Список изменений модели МК0301 Бот "Св. Гавриил" с июля 2021.

Спецификация [01.07.2021]

набора Бот «Святой Гавриил», арт. МК0301, масштаб 1:72

Изменения и дополнения от 01.07.2021

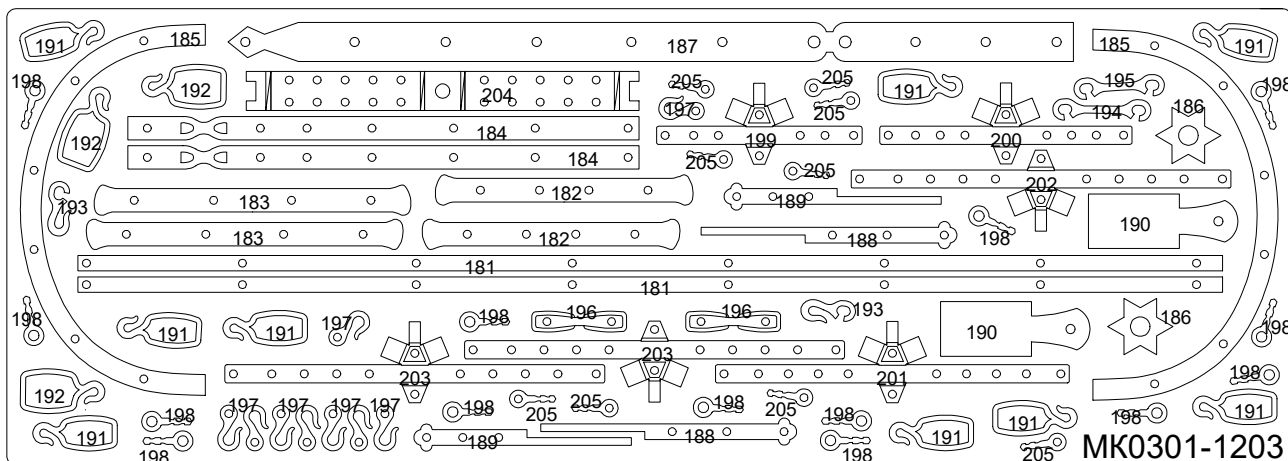
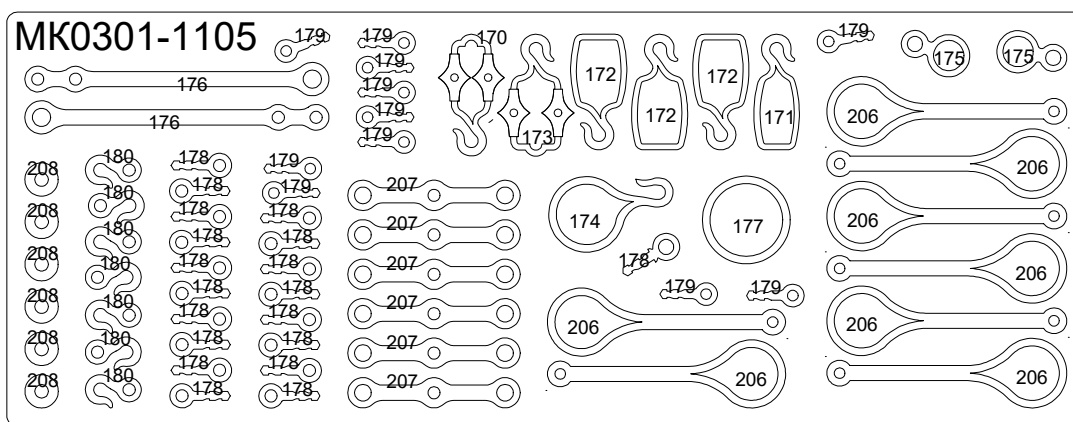
1) Изменены пластины с фототравленными деталями (см. схему расположения ниже). Номера деталей соответствуют измененной спецификации (приложена). Табличка на подставку гравировается из дерева.

МК0301-1203, латунь 0.3мм

МК0301-1105, латунь 0.5мм

Табличка (242) дерево 1,5 мм
